**Verslag huishoudelijke elektrische installatie op laagspanning en zeer lage spanning****Algemeen:**

Referentie: 007-20260810-02	Datum controle: 10/08/2026
Keurder: 007

Eigenaar: Josse cornelis	EAN-code: Onbekend
Adres installatie: De Huttestraat 6, 3530 - Houthalen-Helchteren	Nummer teller(s): 1sag3200087181
Distributienetbeheerder installatie: Fluvius	
Datum uitvoering installatie:	☒ Vóór 01/10/1981 ☐ Tussen 01/10/1981 en 01/06/2020 ☐ Vanaf 01/06/2020
Type:	☒ Wooneenheid ☐ Niet-huishoudelijk ☐ PV ☐ Batterij ☐ Laadpaal

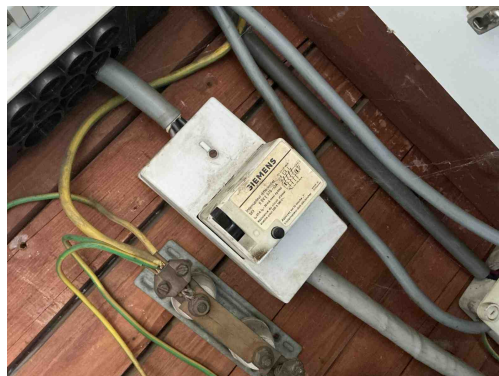
B17 - De voedingsspanning is niet op elk bord vermeld (Boek 1: 3.1.3.3).

D18 - De ondergeschikte differentieelstroominrichting van max. 30 mA bevindt zich niet onmiddellijk stroomafwaarts van de hoofddifferentieelstroominrichting (incl. gemeenschappelijke delen residentieel geheel) (Boek 1: 4.2.4.3).

Opmerking: Oa bijkomende diff 300mA

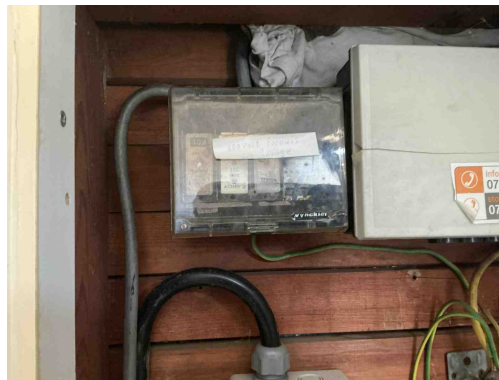
B17 - De voedingsspanning is niet op elk bord vermeld (Boek 1: 3.1.3.3).

B18 - Het volgnummer is niet op elk bord vermeld (Boek 1: 3.1.3.3).

D24 - De differentieelstroombeschermingsinrichtingen die worden geplaatst in huishoudelijke installaties dienen tenminste van het type A te zijn (Boek 1: 5.3.5.3).

B29 - Het elektrisch verdeelbord in een huishoudelijke ruimte is niet voorzien van een deur (Boek1: 5.3.5.1).

Opmerking: Oa bord 1

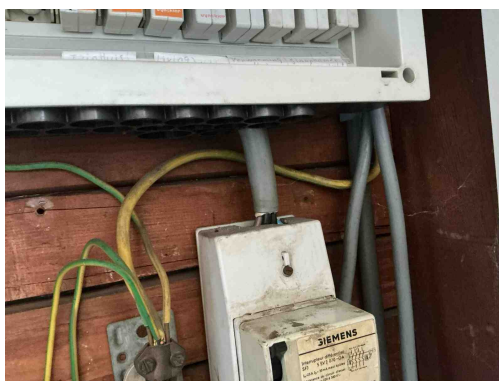
B17 - De voedingsspanning is niet op elk bord vermeld (Boek 1: 3.1.3.3).

B18 - Het volgnummer is niet op elk bord vermeld (Boek 1: 3.1.3.3).

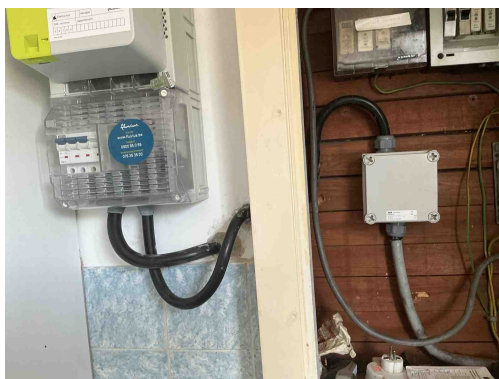
C21 - Het gebruik van geleiders van het type VOB, zonder bijkomende afscherming is niet toegestaan (Boek 1: 5.2.9.6).

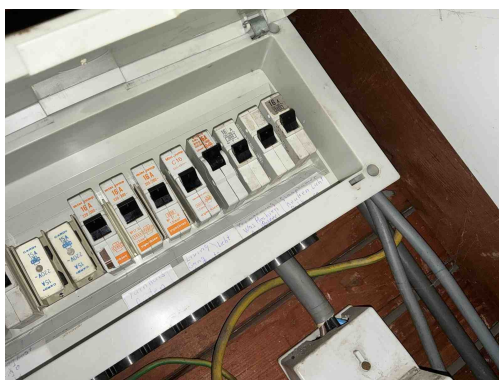
B34 - Het kabeltype van de meterbord verbinding aan de oorsprong van de installatie beantwoordt niet aan de minimale vereisten vastgelegd door de distributienet beheerder. (Boek1: 1.5 + SYNERGRID C1/107)

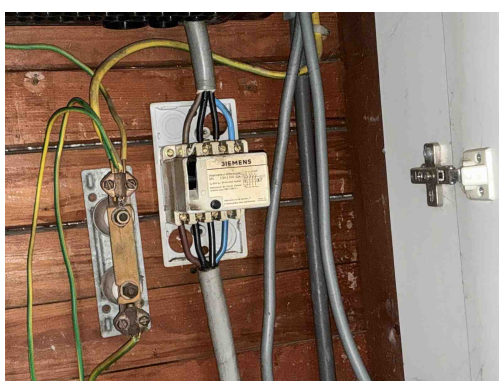
D08 - De nodige markeringen op de beveiligingstoestellen ontbreken of zijn onleesbaar (Boek 1: 5.3.5.5).
Opmerking: Oa penautomaat

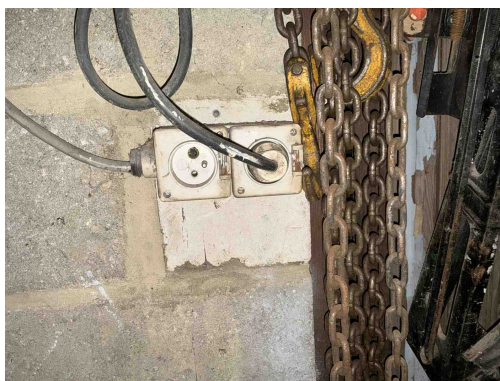
D04 - De hoofddifferentieelstroominrichting is niet verzegelbaar (Boek 1: 4.2.4.3).

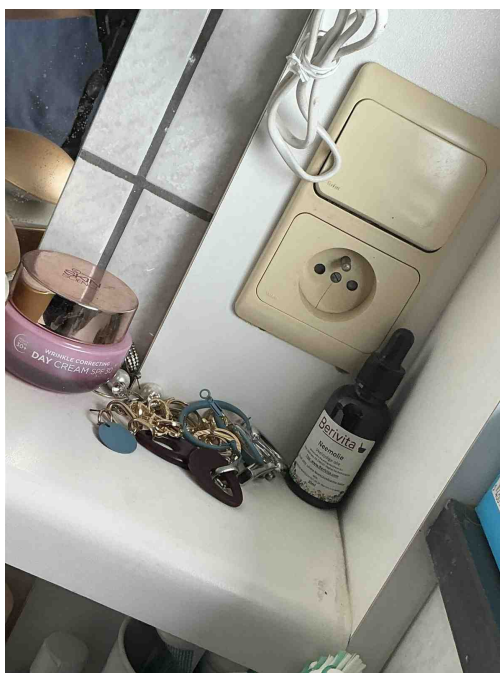
T09 - Bepaalde contactdozen en/of schakelaars zijn beschadigd (Boek 1: 1.4.1.3).
Opmerking: Oa badkamer , garage

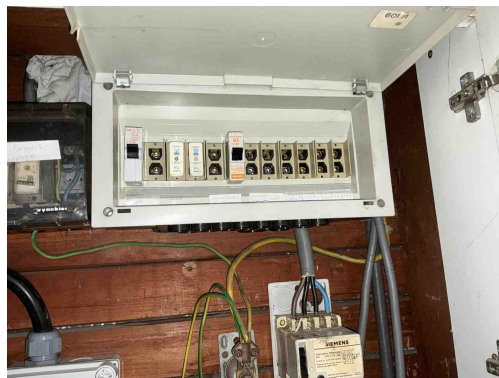
A05 - De waarde van de spreidingsweerstand van de aardverbinding is te hoog (Boek 1: 5.4.2).

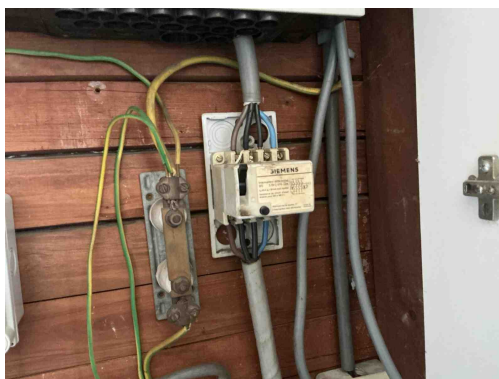
B26 - Het elektrisch bord kon niet gedemonteerd worden (Boek 1: 5.3.5.1).
Opmerking: Bord 2 niet kunnen demonteren wegens vastzittende penautomaten

B30 - De houder van de beveiliging in een huishoudelijke ruimte is niet voorzien van aangepaste kalibreerelementen (Boek1: 5.3.5.5).
